Mission régionale d'autorité environnementale

**Avis délibéré sur le projet de renouvellement et d'extension
de l'exploitation d'une carrière de sables et graviers
sur la commune de Sainte-Marguerite (88)
porté par la Société des Ballastières CANTRELLE**

Nom du pétitionnaire	Société des Ballastières CANTRELLE
Commune	Sainte-Marguerite
Département	Vosges (88)
Objet de la demande	Renouvellement et extension de l'exploitation d'une carrière de sables et graviers
Date de saisine de l'Autorité environnementale	08/06/2026

Figure 3: Enjeux écologiques

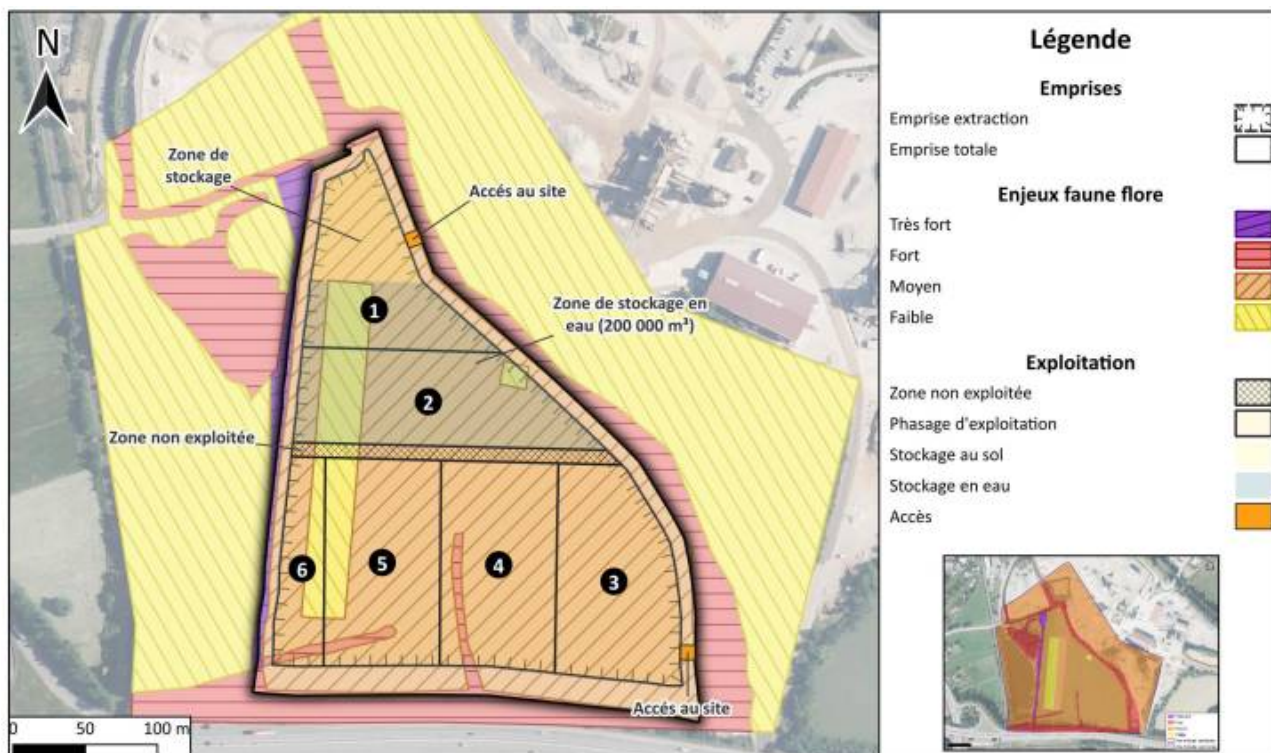
Cette compensation ne serait mise en œuvre qu'à partir de N+10 ou N+11, lorsque la zone actuellement utilisée pour le stockage serait libérée. Les habitats principaux de la Pie-grièche seraient détruits au cours des phases 4 à 6, soit à partir de N+16. Ce décalage peut permettre un développement préalable de la végétation, mais le dossier ne démontre pas que la zone compensatoire sera effectivement disponible, fonctionnelle et attractive avant la destruction, ni qu'elle présente une équivalence surfacique et fonctionnelle avec l'ensemble des habitats perdus.

L'Ae relève par ailleurs que le Cuivré des marais, inventorié en 2018, n'a pas été retrouvé en 2023 et que sa disparition est attribuée à la disparition d'une prairie hygromésophile⁶ indispensable à l'espèce. Le dossier ne précise pas l'origine de ce changement d'affectation des sols, la date des travaux, la maîtrise foncière ni la compatibilité de ces interventions avec les obligations antérieures relatives aux espèces protégées.

- **analyser tous les rapports de suivis écologiques prescrits depuis 2013 et en tirer un bilan critique de l'efficacité des mesures antérieures, à l'échelle de l'ensemble de la carrière ;**
- **expliquer les raisons de la disparition de la prairie hygromésophile et du Cuivré des marais entre 2018 et 2023, en identifier les causes et les éventuelles atteintes antérieures, puis intégrer son habitat à la séquence ERC du projet ;**

- **démontrer l'équivalence fonctionnelle de la compensation en faveur de la Pie-grièche écorcheur, assurer sa mise en œuvre et sa fonctionnalité avant toute destruction d'habitat, définir des critères de réussite mesurables et prévoir des mesures correctives en cas d'échec ;**
- **sécuriser juridiquement et foncièrement les mesures écologiques pendant toute la durée des atteintes et au-delà de l'exploitation, par exemple au moyen d'une obligation réelle environnementale (ORE)⁷ ou d'une servitude, et prévoir un suivi post-exploitation d'au moins 10 ans.**
